**Forum mondial de l'harmonisation  
des Règlements concernant les véhicules****167<sup>e</sup> session**

**Accord de 1958 : Examen de projets d'amendements  
à des Règlements existants, proposés par le GRPE****Proposition de complément 7 à la version originale  
du Règlement n° 85 (Mesure de la puissance nette)****Communication du Groupe de travail de la pollution  
et de l'énergie\***

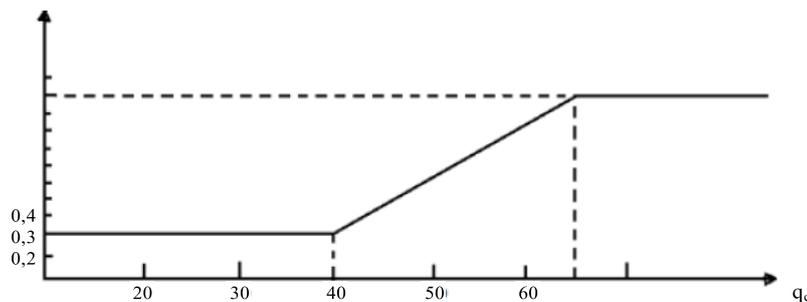
Paragraphes 5.4 à 5.4.3 (ajout d'un nouveau paragraphe 5.4.3), lire :

$f_m$  est fonction de  $q_c$  (débit de carburant corrigé) comme suit :

$$f_m = 0,036 q_c - 1,14$$

Cette formule est valable pour la plage des valeurs de  $q_c$  comprise entre 40 mg/(l.cycle) et 65 mg/(l.cycle).

Pour les valeurs de  $q_c$  inférieures à 40 mg/(l.cycle), on choisit une valeur constante de  $f_m$  égale à 0,3 ( $f_m = 0,3$ ).

Pour les valeurs supérieures à 65 mg/(l.cycle), on choisit une valeur constante de  $f_m$  égale à 1,2 ( $f_m = 1,2$ ) (voir la figure) :

#### 5.4.3 Lorsqu'un moteur à turbocompresseur est équipé d'un système qui permet de compenser les conditions ambiantes (température et altitude), à la demande du constructeur, le facteur de correction $\alpha_a$ ou $\alpha_d$ doit être réglé à la valeur de 1. ».
